リコール届出日：令和7年7月4日

リコール届出番号	外-4040	リコール開始日	令和7年7月4日
届出者の氏名又は名称	ボルボ・カー・ジャパン株式会社 代表取締役社長 不動 奈緒美 製作国：スウェーデン王国 製作者名：ボルボ・カー・コーポレーション社 問い合わせ先：ボルボ・カスタマー・センター 0120-55-8500		
不具合の部位（部品名）	制動装置（ブレーキコントロールモジュール）		
基準不適合状態にあると認める構造、装置又は性能の状況及びその原因	BCM（ブレーキコントロールモジュール）において、プログラムが不適切なため、Bモードまたはワンペダルドライブにて長い下り坂を惰性で走行した場合、ブレーキペダルでの制動時にブレーキ油圧を適切に調整できないことがある。そのため、ブレーキペダルを踏んでもブレーキが効かなくなるおそれがある。 ※Bモード：PHEV車で回生ブレーキの効きを強める運転モード。 ワンペダルドライブ：BEV車で回生ブレーキの効きを強める運転モード。		
改善措置の内容	全車両、BCM（ブレーキコントロールモジュール）のプログラムを正規プログラムに書き替える。 なお、改善のためのプログラムの書き換えは、下記のいずれかで行う。 - 販売店に入庫して診断機により実施する。 - 対象車両へ遠隔配信（OTA）にて配信し、使用者自身でインストールしてもらう。		
不具合件数	国内：なし	事故の有無	国内：なし
発見の動機	本国からの情報による。		
自動車使用者及び自動車特定整備事業者に周知させるための措置	・使用者：電話またはダイレクトメール等にて通知する。 ・自動車特定整備事業者：使用者を把握している為、日整連発行の機関誌に掲載しない。 ・弊社のインターネットホームページに掲載する。

改善箇所説明図

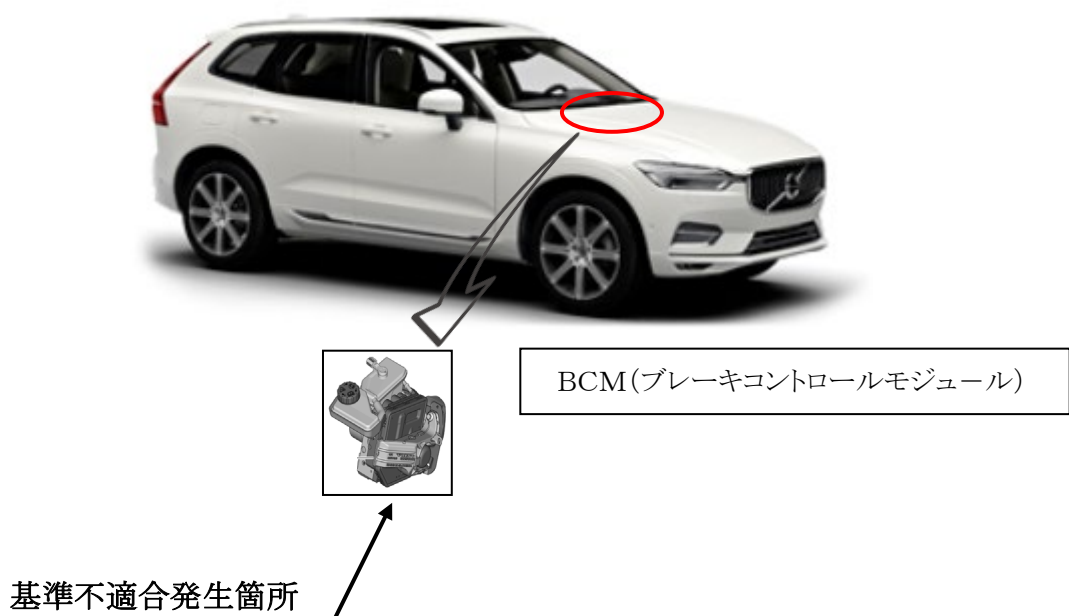
基準不適合発生箇所

BCM(ブレーキコントロールモジュール)において、プログラムが不適切なため、Bモードまたはワンペダルドライブにて長い下り坂を惰性で走行した場合、ブレーキペダルでの制動時にブレーキ油圧を適切に調整できないことがある。そのため、ブレーキペダルを踏んでもブレーキが効かなくなるおそれがある。

改善の内容

全車両、BCM(ブレーキコントロールモジュール)のプログラムを正規プログラムに書き替える。

なお、改善のためのプログラムの書き換えは、下記のいずれかで行う。

- 販売店に入庫して診断機により実施する。
- 対象車両へ遠隔配信(OTA)にて配信し、使用者自身でインストールしてもらう。

作業完了車は、液晶モニターの設定画面で表示させることが出来るプログラムのバージョンが、3.6.4以上であることにより識別する。または、助手席側ドアアヒンジ取り付けボルト(上側)の頭に黄ペンを塗布する。
